インターフェース用STPモジュラー端子台ユニット (RJSLシリーズ)変更のお知らせ

インターフェース用STPモジュラー端子台ユニット
(RJSLシリーズ)モデルチェンジ致します。

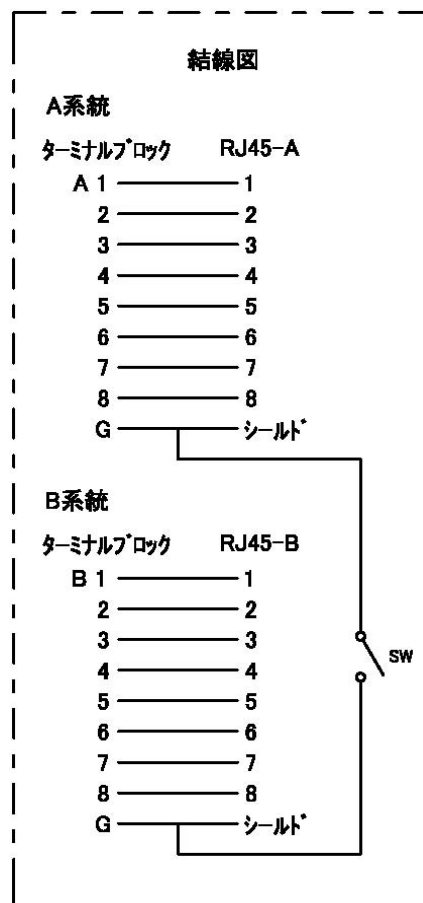
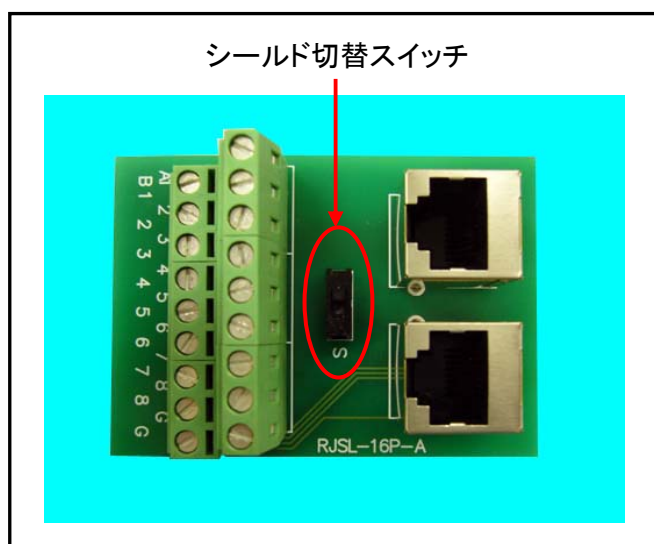
- RoHS対応
- A系統とB系統のシールド(G)をスライドスイッチで
オープン⇄ショート切替可能
- 端子台変更(フェニックスコンタクト社製を採用)

シールド(G)をオープン⇄ショート切替SW付(結線図 参照)

[S側:ショート, 無印:オープン(出荷時は無印側)]
